Eaux destinées à la consommation humaine Révision des périmètres de protection de captage

Captage du bourg de Mernel (forage F2)

**Avis de l'hydrogéologue agréé en matière
d'hygiène publique pour les quatre départements
de la région Bretagne**

Rapport BM-2019.01

Figure 8 – Niveaux dynamiques mesurés par la SAUR dans le forage F2 (Lithologic, 2018)

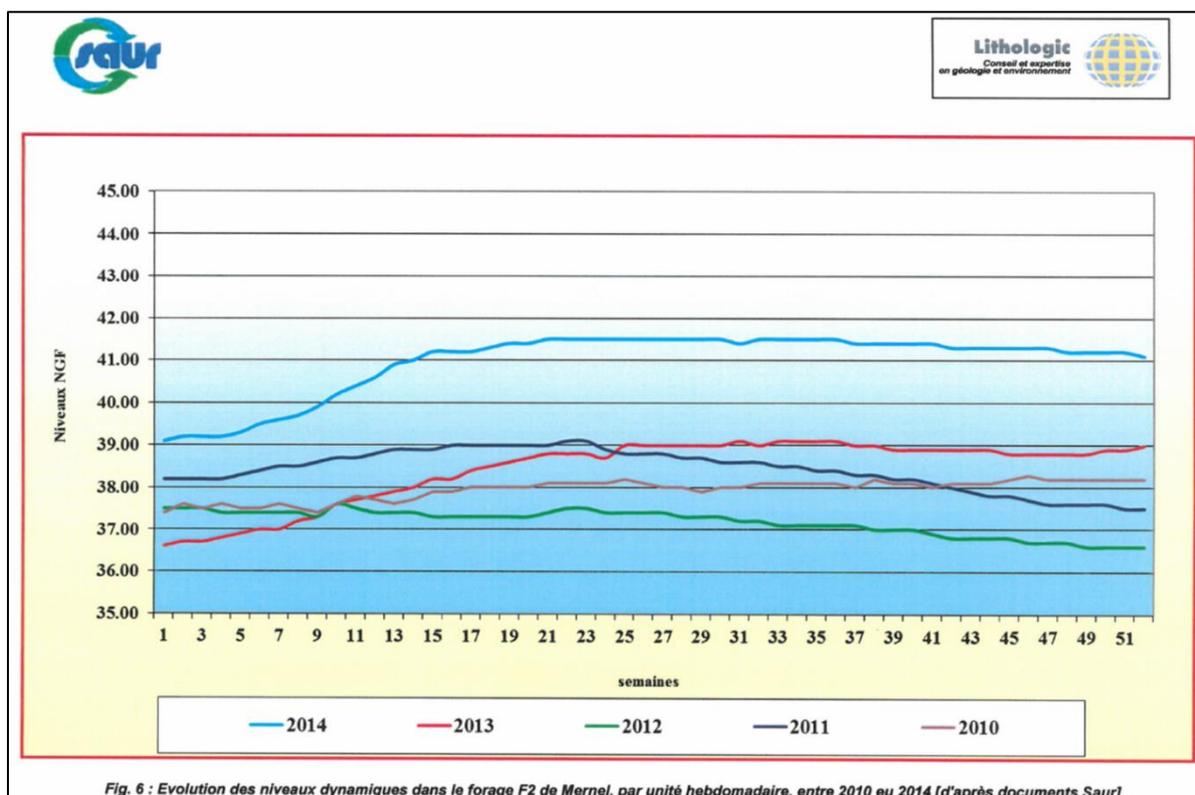
L'Arrêté Préfectoral pris le 10 mai 2019 autorise les prélèvements mais il est indiqué que le niveau d'eau de la nappe ne devra pas descendre en-dessous de la cote 34.5 m NGF. Compte-tenu de niveaux dynamiques exposés sur la figure 8, on voit que le niveau mesuré fin 2012 était proche de 36.5 m NGF (soit seulement 2 m au-dessus de la cote 34.5 m NGF à ne pas dépasser). Cette cote est donc légitime puisqu'elle pourrait signaler une surexploitation de l'aquifère sableux au regard des pluies efficaces infiltrées.

Enfin, de façon à réduire le rabattement de la nappe au droit du forage F2, il est préconisé de pomper à un débit plus faible sur une durée plus longue (plutôt que d'utiliser le forage à 30 m³/h durant 15h/jour). On peut noter que cela nécessitera d'ajouter à la pompe un dispositif de vannage ou un variateur de fréquence.

Figure 18 – Proposition de tracé du périmètre de protection immédiate du forage F2 de Mernel
(zone délimitée en rouge)

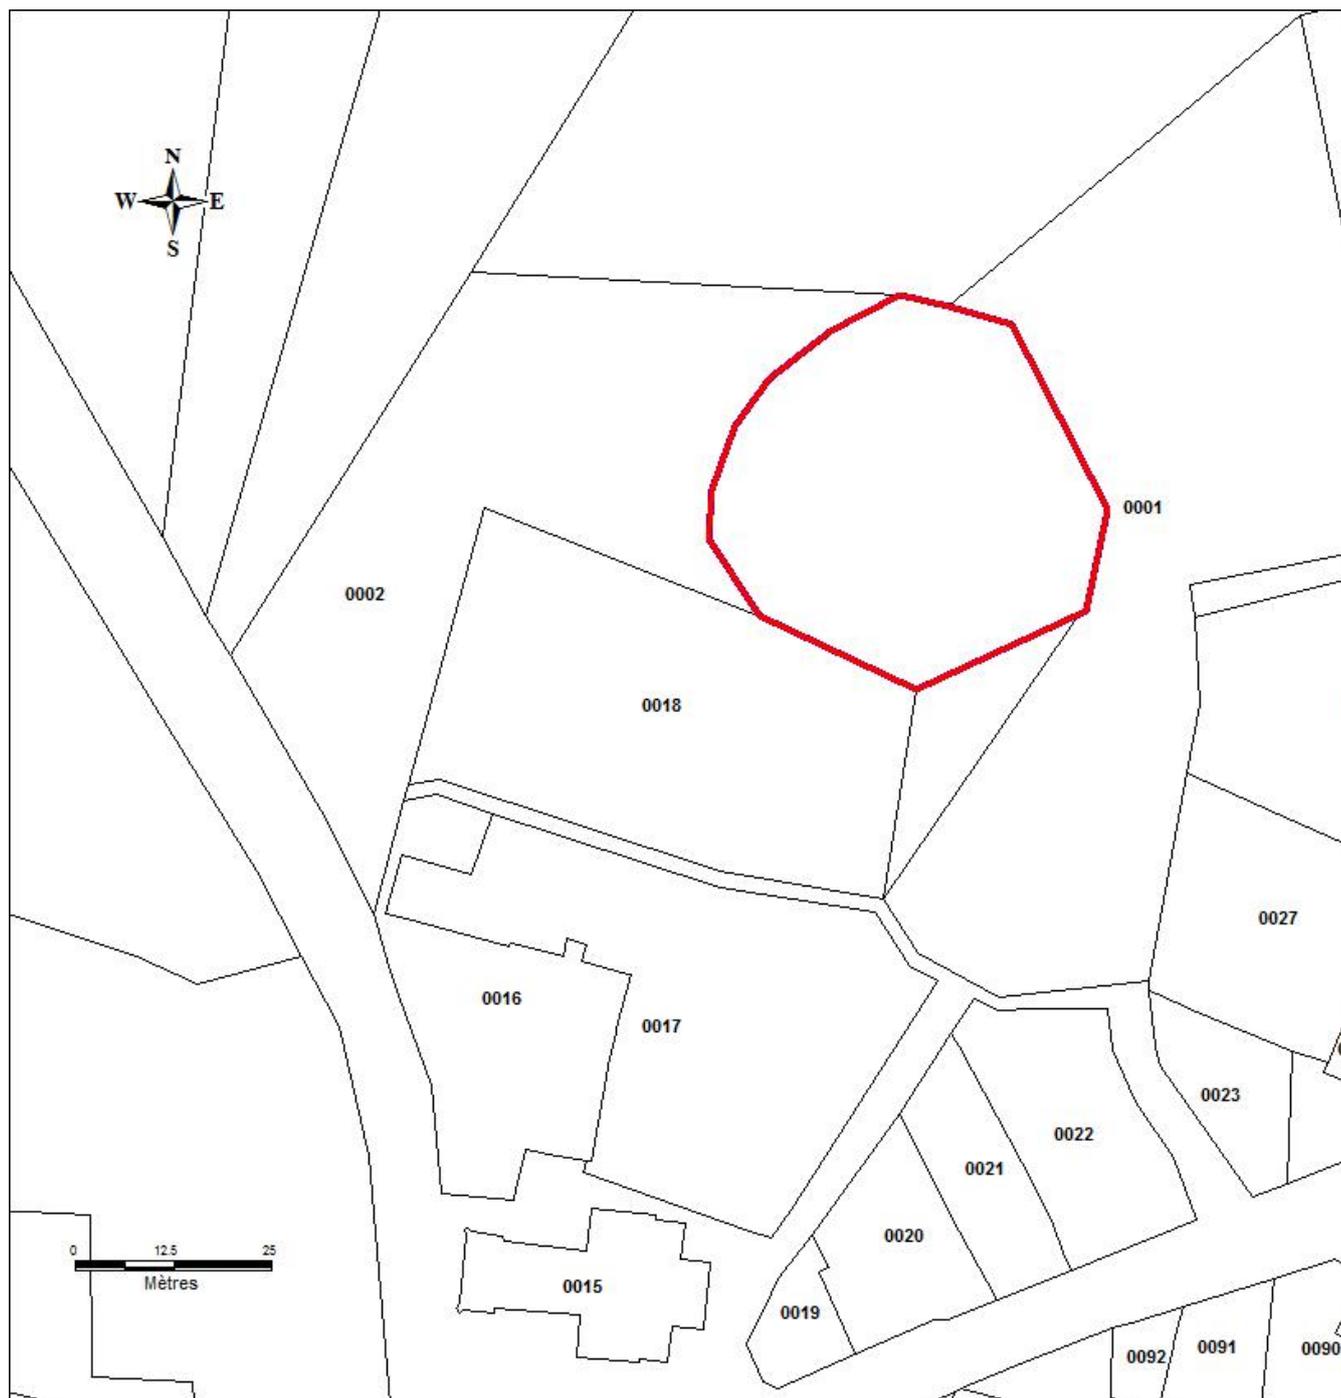
Lors de la visite du 10 mai 2019, le SIAEP Les Bruyères nous a signalé que la clôture située au Sud-Est du périmètre ne suivait pas exactement la limite définie en 1988. La délimitation dessinée sur la figure 18 tient compte de ce réajustement sur la base des clôtures et haies existantes. La superficie du périmètre de protection immédiate fait ainsi environ 1803 m² (la surface antérieure faisant 1914 m²).

Figure 19 – Proposition des limites des périmètres de protection du forage F2 de Mernel sur fond cadastral
(périmètres : protection immédiate en rose, protection rapprochée sensible en rouge,
protection rapprochée complémentaire en bleu, protection éloignée en marron)

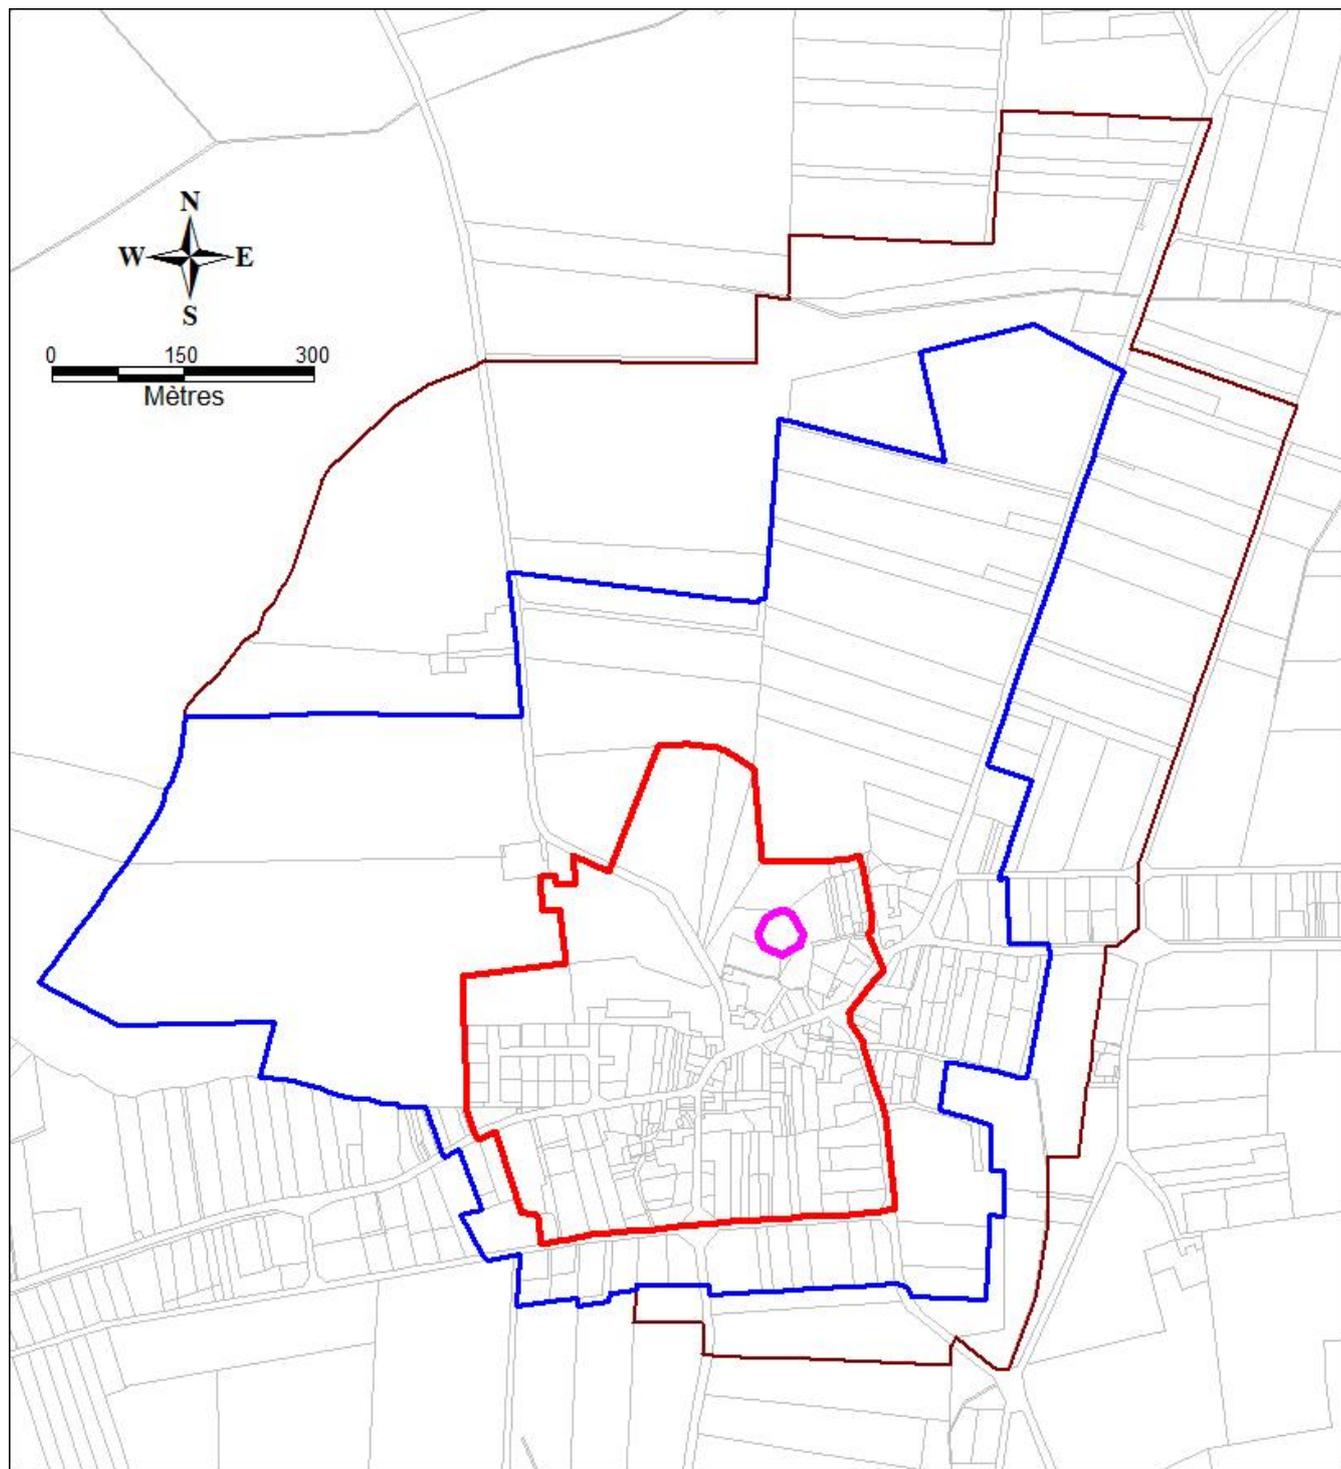
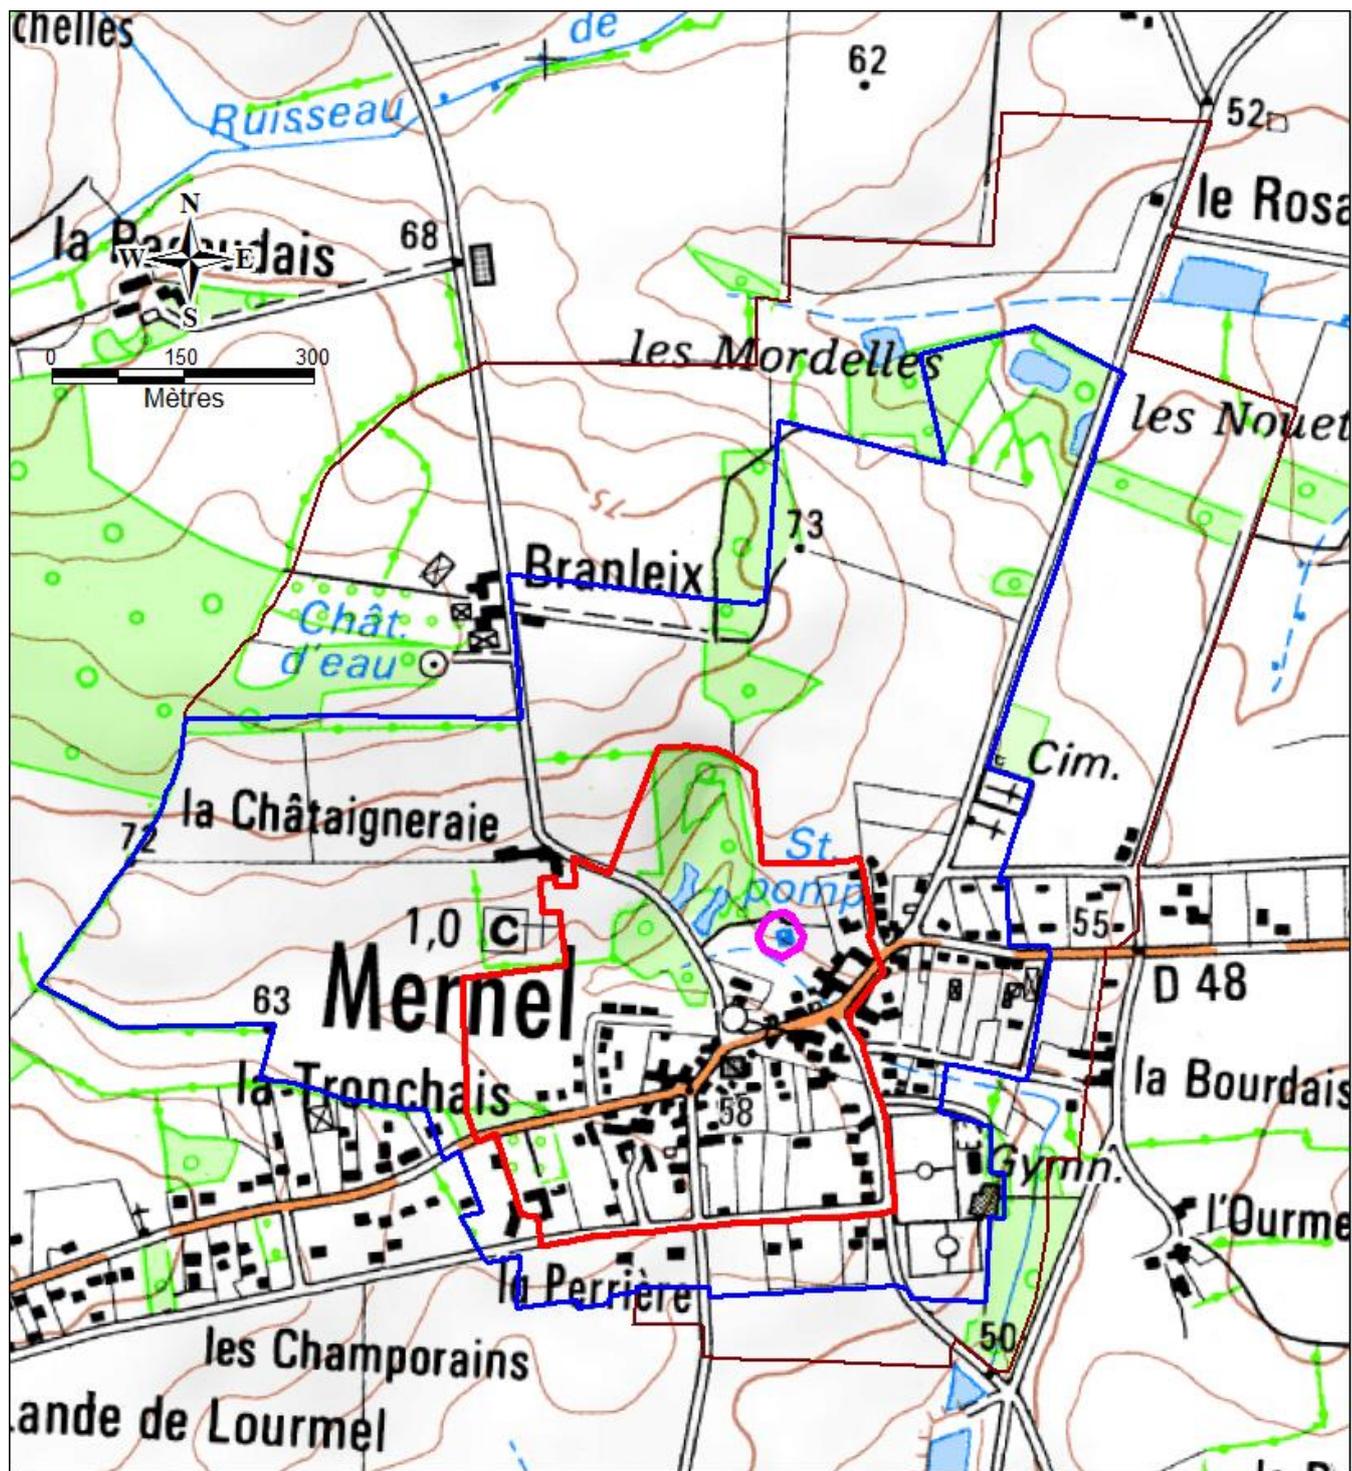
Ce périmètre est reporté sur les figures 19 et 20. Il s'étend sur 19,33 hectares (le périmètre de 1988 couvrait 8,87 ha) et il est majoritairement situé en zone urbaine. Il est localisé : dans l'aire d'alimentation du captage (rayon d'action théorique d'environ 510 m), au sein du bassin sédimentaire, essentiellement dans la zone la plus sensible à l'infiltration des eaux de pluie, et il intègre les points d'accès plus ou moins direct à la nappe (lavoir, fontaine, plans d'eau, bassin d'infiltration urbain).
